**Arpae Modena - SAC**

**TRED CARPI S.p.A.**

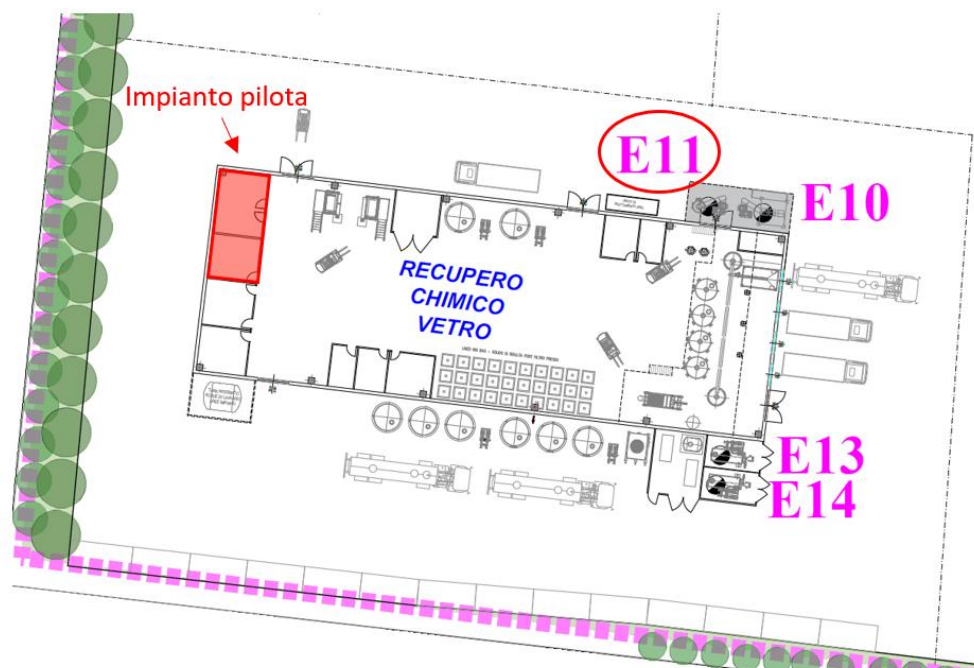
1. Specificare meglio come si affiancheranno/succederanno la sperimentazione mediante l'impianto pilota autorizzato con nulla osta rilasciato a maggio 2023 e l'implementazione del trattamento di recupero del vetro del sottoprogetto 2. In particolare, confermare se si sia previsto di adottare in maniera strutturale la relativa impiantistica e, in caso affermativo:

- specificare dove sarà posizionata,
- chiarire se verranno resi definitivi i relativi sfiati/emissioni (sfiato della valvola di sovrappressione del reattore, ventilatore di estrazione, emissione associata alla cappa di aspirazione del laboratorio prove),
- fornire una planimetria di dettaglio in cui sia indicata la posizione degli impianti e delle emissioni.

L'impianto pilota autorizzato a maggio 2023 e recentemente installato verrà mantenuto anche durante l'esercizio del sottoprogetto 2.

Le apparecchiature del pilota (reattore, filtro-prensa, chiller di raffreddamento, banco prova e cappa di aspirazione) verranno delocalizzate all'interno dell'edificio dedicato al sottoprogetto 2 e precisamente nei due locali previsti nell'angolo nord-ovest già identificati nelle planimetrie di dettaglio del Permesso di costruire, come "laboratorio analisi e controllo qualità" e "locale tecnico laboratori e uffici". L'esatta ubicazione delle attrezzature all'interno di questi due locali verrà definita in fase esecutiva.

Il pilota rimarrà in uso anche durante l'esercizio dell'impianto in progetto, per affinare il processo produttivo. Di conseguenza anche i relativi sfiati/emissioni verranno resi definitivi, installando una cappa di aspirazione sul banco prova che convoglierà i flussi all'emissione E11 tramite una valvola di parzializzazione che verrà aperta solo quando l'impianto pilota sarà in funzione. Si ricorda infatti che l'emissione E11 è dedicata agli sfiati derivanti dal trattamento chimico del vetro.

Si fornisce planimetria con posizione dell'impianto e delle emissioni.

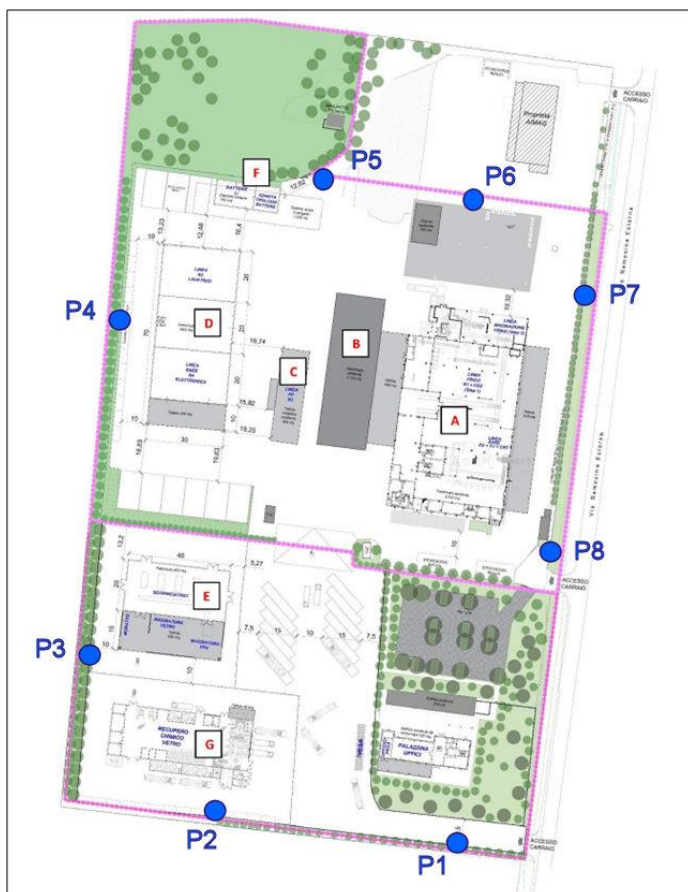
- 5. In considerazione delle modifiche previste relativamente ai confini aziendali e alla luce di quanto esposto nella valutazione previsionale di impatto acustico, proporre un aggiornamento dell’elenco dei punti di misura ai confini aziendali e dei recettori sensibili da prendere in esame in occasione degli autocontrolli sulle emissioni sonore.**

I punti di misura su cui prevedere gli autocontrolli di verifica dell’impatto acustico come da PMC saranno di due tipologie: posizioni al confine e ricettori residenziali. Di seguito si riportano le tabelle riassuntive con i limiti di riferimento e la posizione in pianta nell’area.

POSIZIONI AL CONFINO					
Id	descrizione	classe acustica	limite immissione diurno	limite immissione notturno	criterio differenziale
P1	confine Sud - zona ingresso	V	70	60	NO
P2	confine Sud - zona fronte impianti capannone G	V	70	60	NO
P3	confine Ovest - zona impianti esterni capannone G	V	70	60	NO
P4	confine Ovest - zona capannone D	V	70	60	NO
P5	confine Nord - zona battery center e trattamento acque	V	70	60	NO
P6	confine Nord - zona stoccaggio esterna	V	70	60	NO
P7	confine Est - zona tra stoccaggio e lavorazione frigoriferi	V	70	60	NO
P8	confine Est - zona ingresso attuale	V	70	60	NO

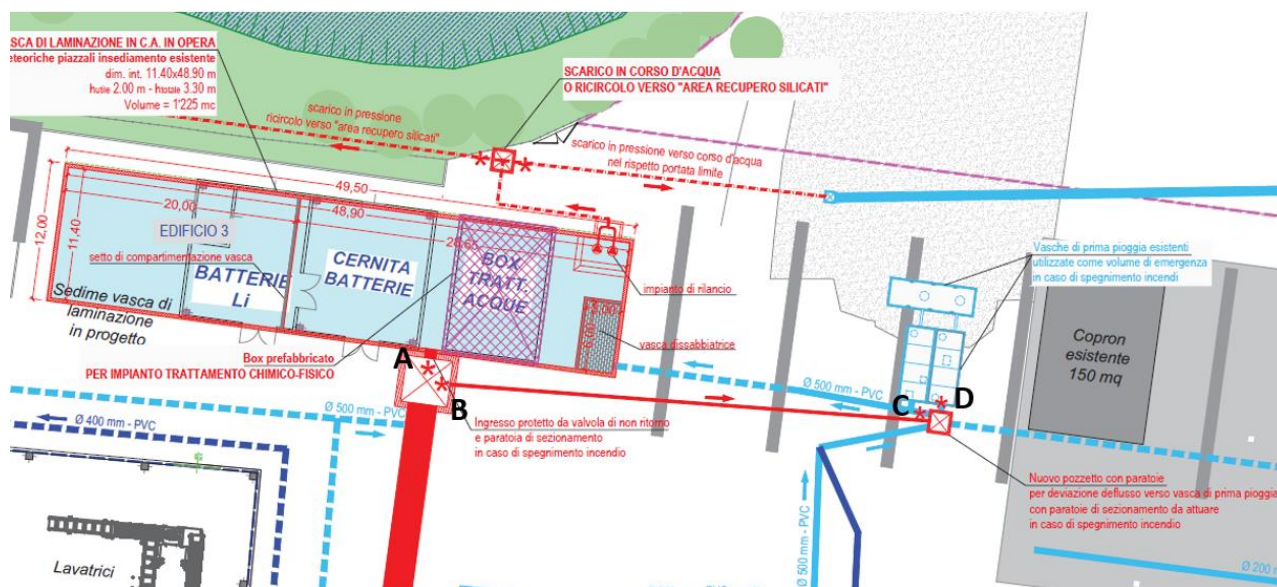
**16. Descrivere in modo più dettagliato il flusso delle acque derivanti dalla vasca di prima pioggia esistente (solo uso antincendio?) rispetto alla nuova configurazione della rete fognaria, ovvero se subiranno anch'esse il processo di trattamento in impianto di depurazione.**

Nel piazzale dell'installazione sono presenti tre vasche di prima pioggia affiancate con volume massimo di invaso di circa 70 m<sup>3</sup>. Queste vasche perderanno la loro funzionalità originale nella configurazione di progetto,

progetto che prevede cautelativamente il trattamento di tutte le acque meteoriche dilavanti i piazzali interessati dalle attività, prima dello scarico finale.

Le vasche esistenti non verranno dismesse, ma mantenute come bacino di emergenza per la raccolta separata delle acque di spegnimento incendi; tali acque non subiranno alcun processo di depurazione, ma verranno gestite come rifiuti da prelevare direttamente con autobotte per il trasporto ad impianti terzi dedicati.

Come rappresentato nella Tavola RF.1 del progetto Rete fognaria, di cui si riporta uno stralcio, le acque dei piazzali verranno di norma inviate alla vasca di laminazione in progetto e solo nel caso di spegnimento incendio, si provvederà a chiudere le paratoie di sezionamento A e C e ad aprire le B e D, così che le acque defluiscano verso le vasche di prima pioggia esistenti e rimangano separate dalle acque eventualmente già presenti nella vasca di laminazione.

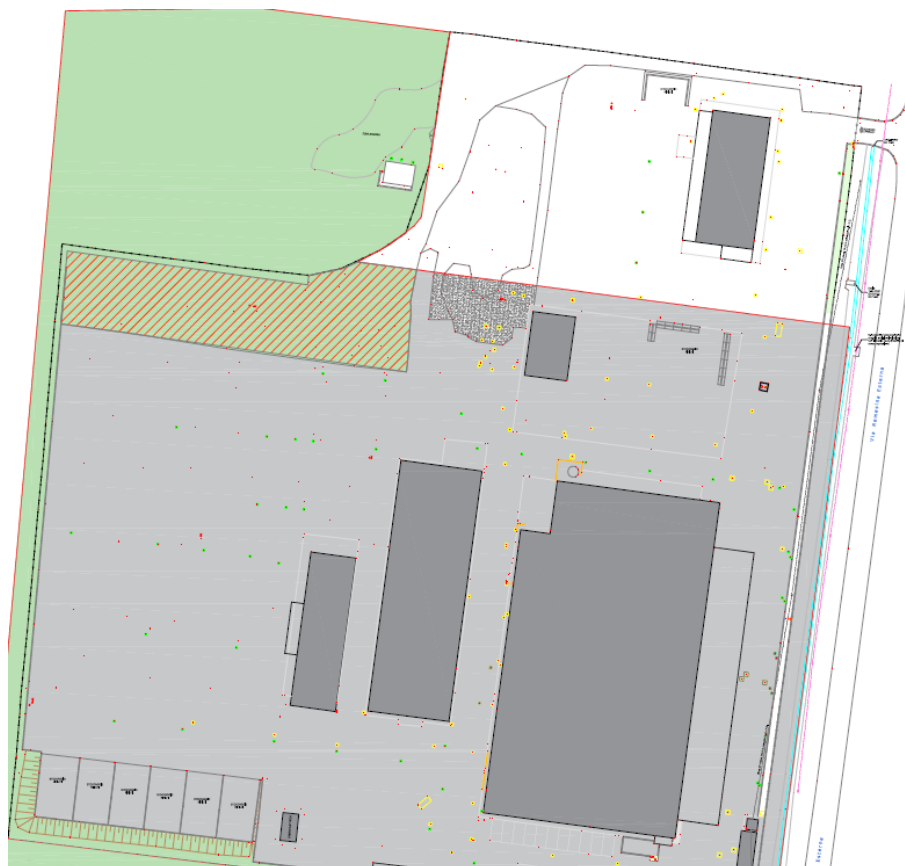
**37. Si evidenzia che la planimetria di progetto non è coerente con gli elaborati progettuali presentati a corredo del permesso di costruire (tav. P2). Il proponente dovrà sostituire la raffigurazione con una tavola corrispondente all'elaborato P2, compresa legenda e descrizione completa degli edifici. Si chiede inoltre, per facilitare la lettura della tavola, di distinguere cromaticamente gli edifici nuovi rispetto a quelli esistenti e di evidenziare con retino adeguato, e relativa quantificazione, le superfici di pertinenza che saranno impermeabilizzate (piazzi).**

Si allegano per il Permesso di costruire la planimetria P.2 revisione b e l'elaborato P.7 (Planimetria con pianta coperture).

Nella documentazione del SIA viene aggiornata la planimetria, coerentemente alla tavola P.2 revisione b del permesso di costruire.
